Keuringsverslag van een elektrische laagspanning- en zeer lage spanningsinstallatie

NIET CONFORM

Datum keuring: 22/07/2026

Straatnaam Alfons Moerenhoutstraat
Huisnummer 105
Busnummer
Postcode 3090
Gemeente OVERIJSE
Land België

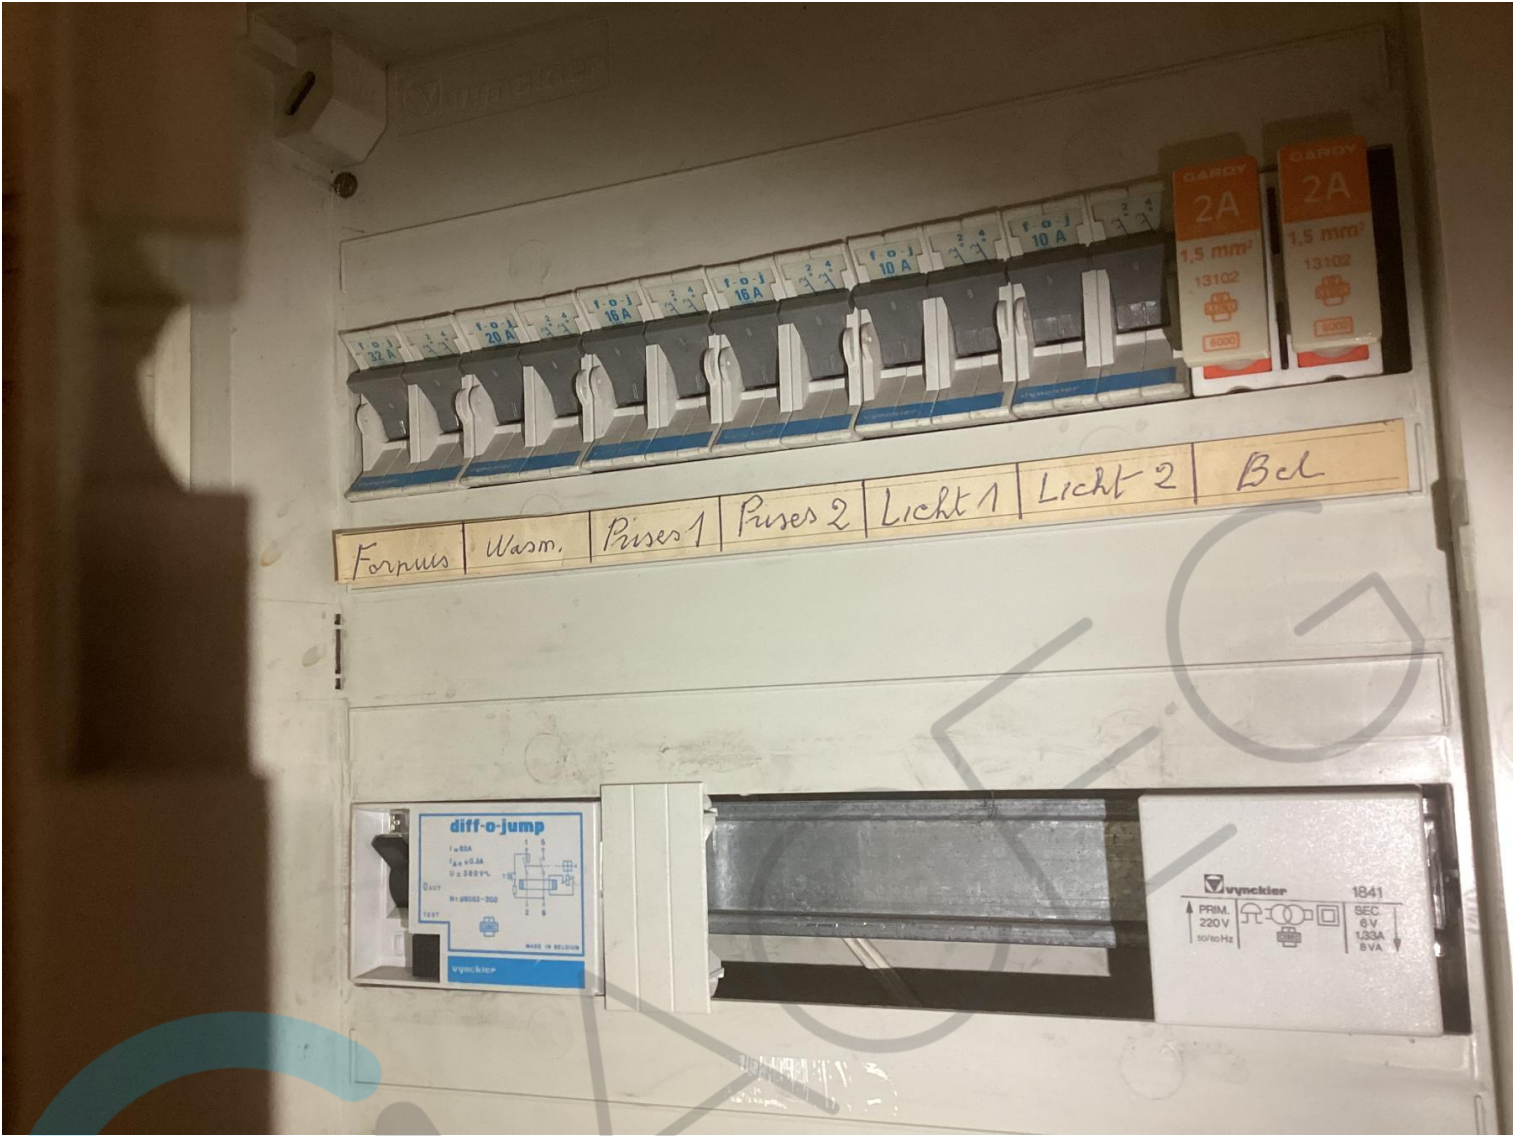
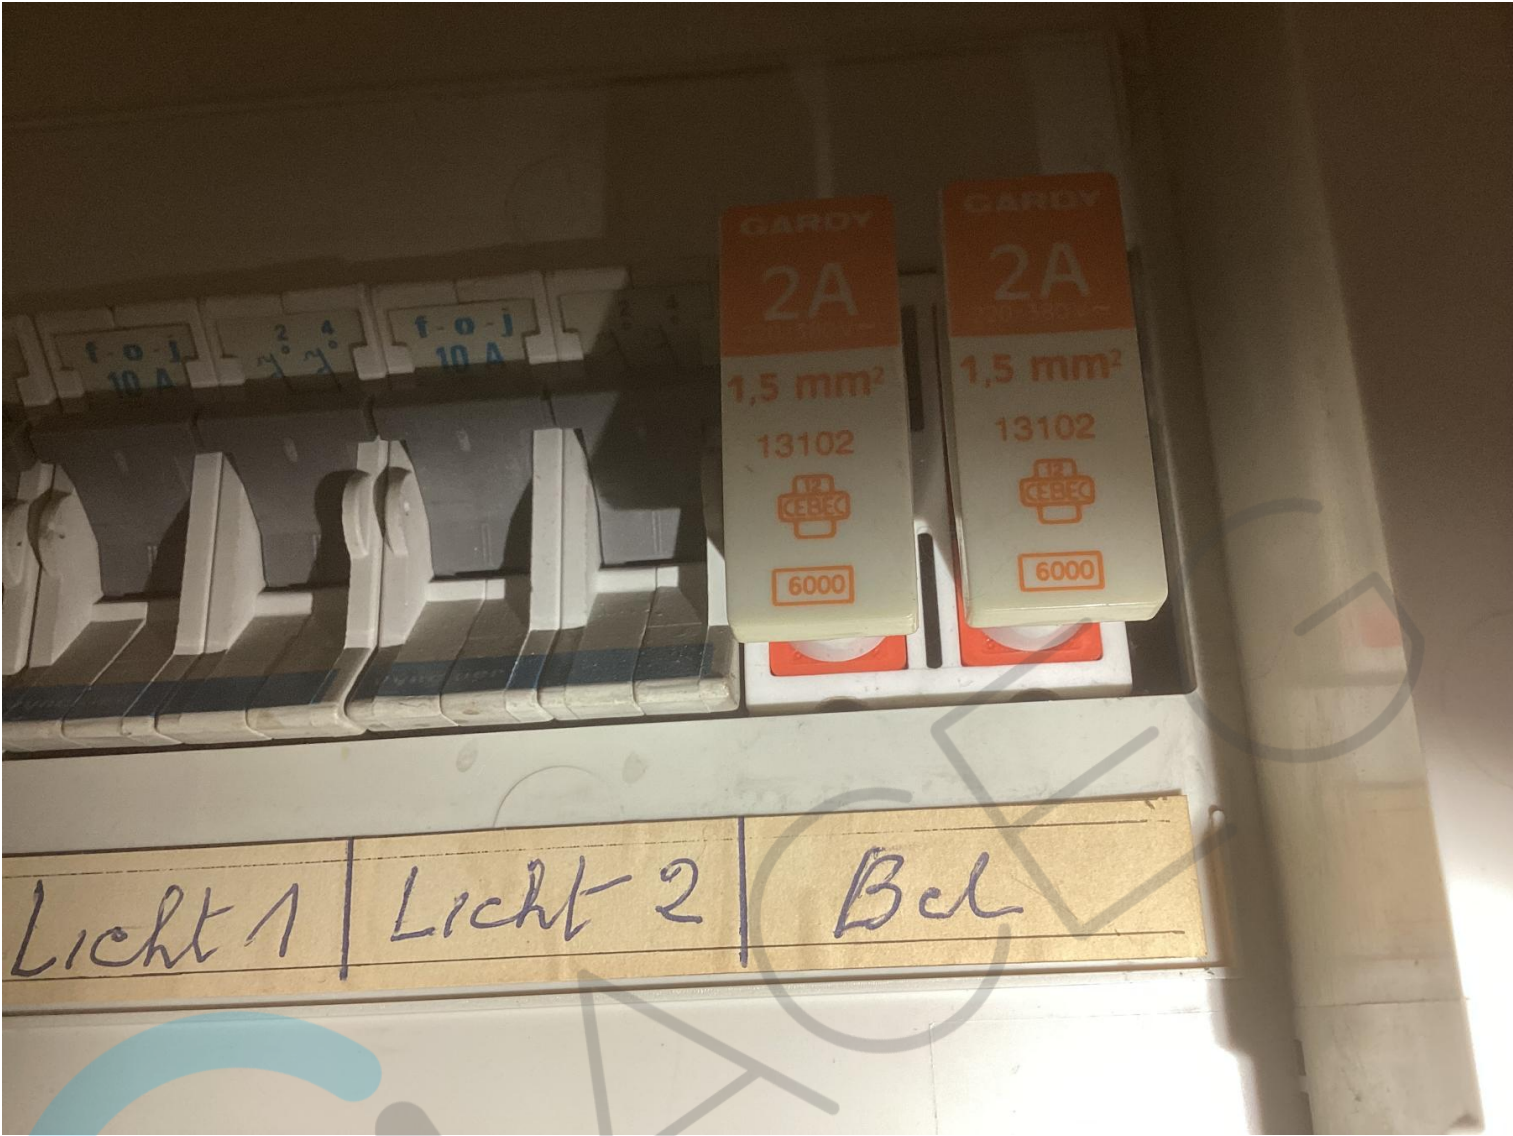
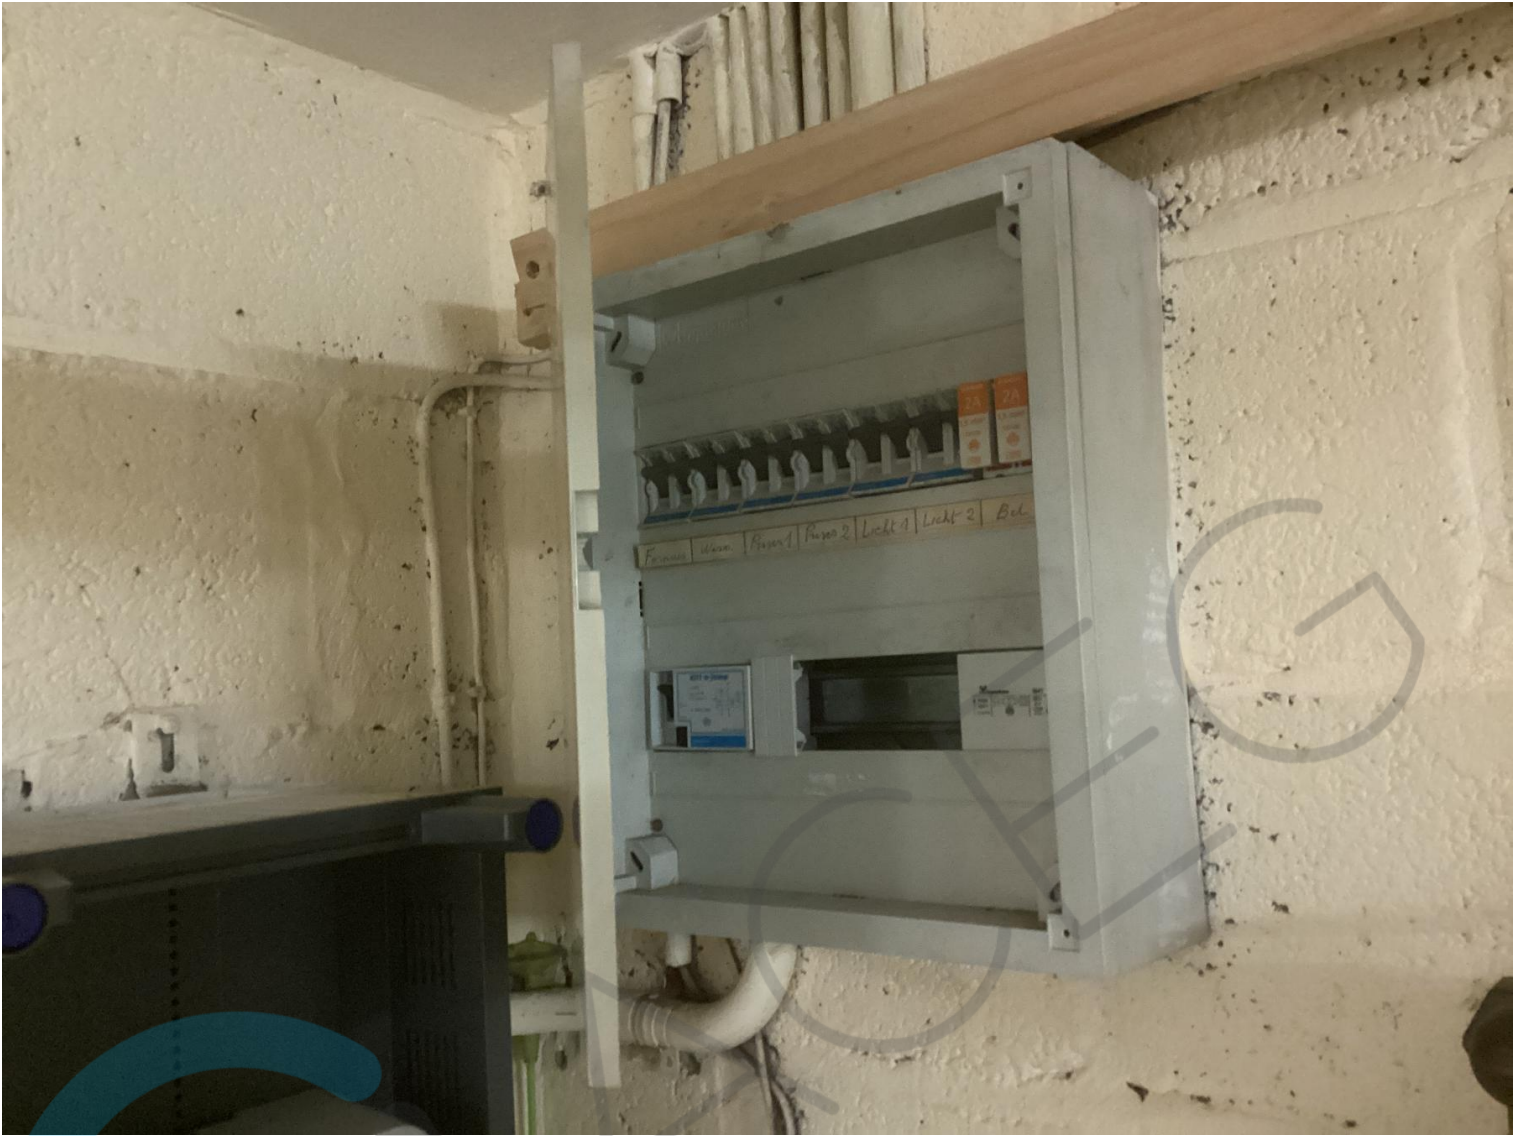
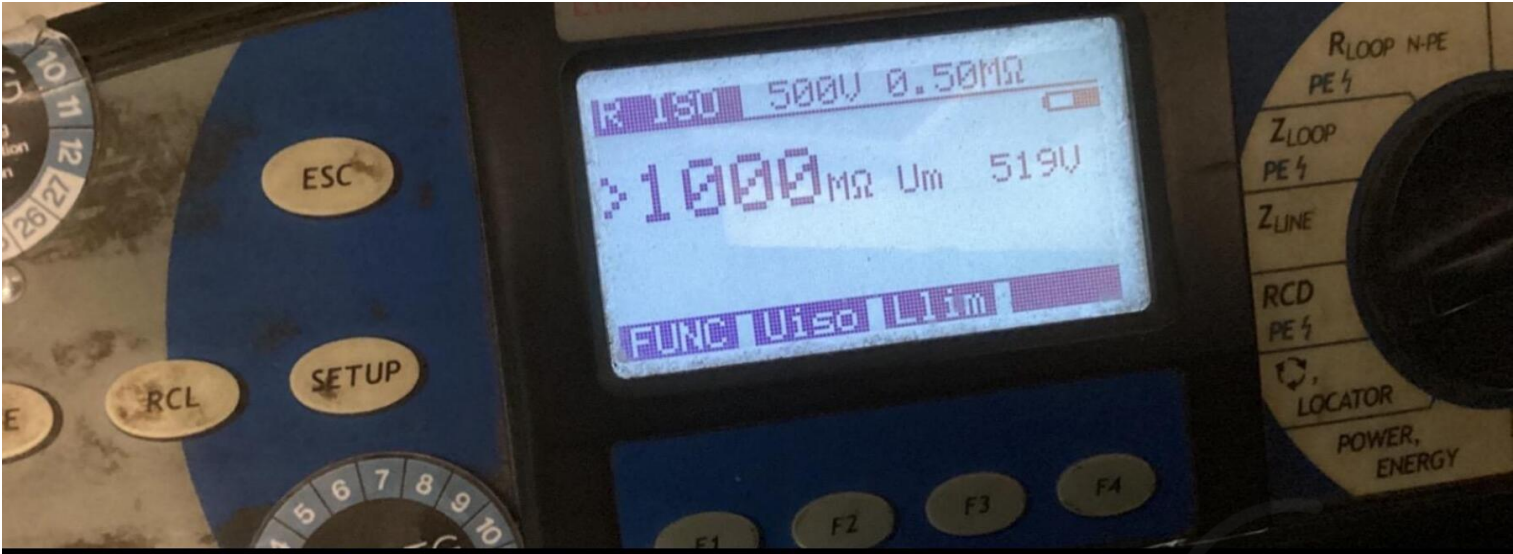
- I1.01 Eëndraadschema van de installatie is niet aanwezig. (Boek 1 Afdeling 2.12 - 2.13 en 3.1.2)
- I1.03 Situatieschema van de installatie is niet aanwezig. (Boek 1 Afdeling 2.12 - 2.13 en 3.1.2)

- I4.01 Hoofdequipotentiale verbinding(en) niet verwezenlijkt. (Boek 1 Onderafdeling 5.4.4.1. en 5.1.6.2)
- I5.03 Het verdeelbord is niet makkelijk toegankelijk. (Boek 1 Onderafdeling 5.3.5.1.C.)

- I5.10 De genaakbare, naakte onder spanning staande delen zijn onvoldoende afgeschermd. (Boek 1 Afdeling 5.1.4. en 4.2.2.3.)
- I5.14 De nominale spanning dient duidelijk vermeld te worden op een oordeelkundig gekozen plaats. (Boek 1 Onderafdeling 3.1.3.3.)

- I6.04 Een differentieelstroombeschermingsinrichting met een gevoeligheid van 30mA is te plaatsen voor installaties van badkamer, wasmachine, vaatwas, droogkast en/of gelijkaardige toestellen. Deze dient ondergeschikt te zijn aan de hoofddifferentieelstroombeschermingsinrichting (Boek 1 Onderafdeling 7.1.4.3. en 4.2.4.3.)

- I8.14 Elektrische leidingen zijn niet ingevoerd, zodat een continue bescherming verzekerd is. (Boek 1 Onderafdeling 5.2.6.1.)
- I9.04 De verbindingen dienen verwezenlijkt te worden in borden, verbindings- of aftakdozen, aan de klemmen van schakelaars, contactdozen of verlichtingsarmaturen. (Boek 1 Onderafdeling 5.2.6.1.)

- N3 Het is niet uitgesloten dat bij een nacontrole bijkomende inbreuken worden vastgesteld bij voorleggen schema's.
- De goede draadsectie kon daarom niet vast gesteld worden !
